DECISÃO SOBRE A CONFORMIDADE AMBIENTAL DO PROJETO DE EXECUÇÃO

Identificação	
Designação do Projeto	“Circuito do Sol” – Treino de Automóveis e Equipamentos de Apoio do promotor CIRCUITO DO SOL, UNIPESSOAL, Lda.
Tipologia do Projeto	Projeto de Execução
Enquadramento no Regime Jurídico de AIA	Ponto 11 do Anexo II, n.º 3 alínea b) e subalíneas ii) Outros Projetos, alínea a) Pistas permanentes de corridas e de treinos para veículos a motor – “AIA obrigatória para: ≥ 8 ha”.
Localização	Concelho de Serpa, freguesia de Vila Verde de Ficalho, distrito de Beja
Proponente	CIRCUITO DO SOL, UNIPESSOAL, Lda.
Entidade licenciadora da atividade	Câmara Municipal de Serpa
Autoridade de AIA	Comissão de Coordenação e Desenvolvimento Regional do Alentejo, I.P.
DIA correspondente	Data: 22/11/2021 - entidade emitente: CCDRA, IP
Decisão	<input type="checkbox"/> Favorável
	<input checked="" type="checkbox"/> Favorável Condicionada
	<input type="checkbox"/> Desfavorável
Síntese do Procedimento	<p>A metodologia adotada pela Comissão de Avaliação (CA) para apreciação técnica do RECAPE foi a seguinte:</p> <ul style="list-style-type: none"> • 02/11/2023 - Nomeação da CA (Of. Circ. S04572-2023-DSA/DAAMB, de 02/

Figura 2.1 – Identificação dos locais de monitorização da Qualidade da Água Superficial

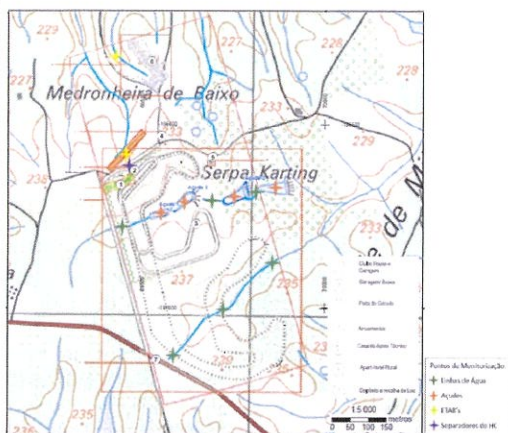
Na Figura 2.1, indica-se esquematicamente a localização das linhas de água, dos pequenos açudes, ETAR'S e separador de hidrocarbonetos a monitorizar.

Refira-se que os pontos de amostragem selecionados constituem propostas, devendo ser ajustados sempre que ocorra qualquer situação não prevista ou caso os resultados obtidos nas amostragens assim determinarem (no caso de haver necessidade de avaliar uma situação não expectável).
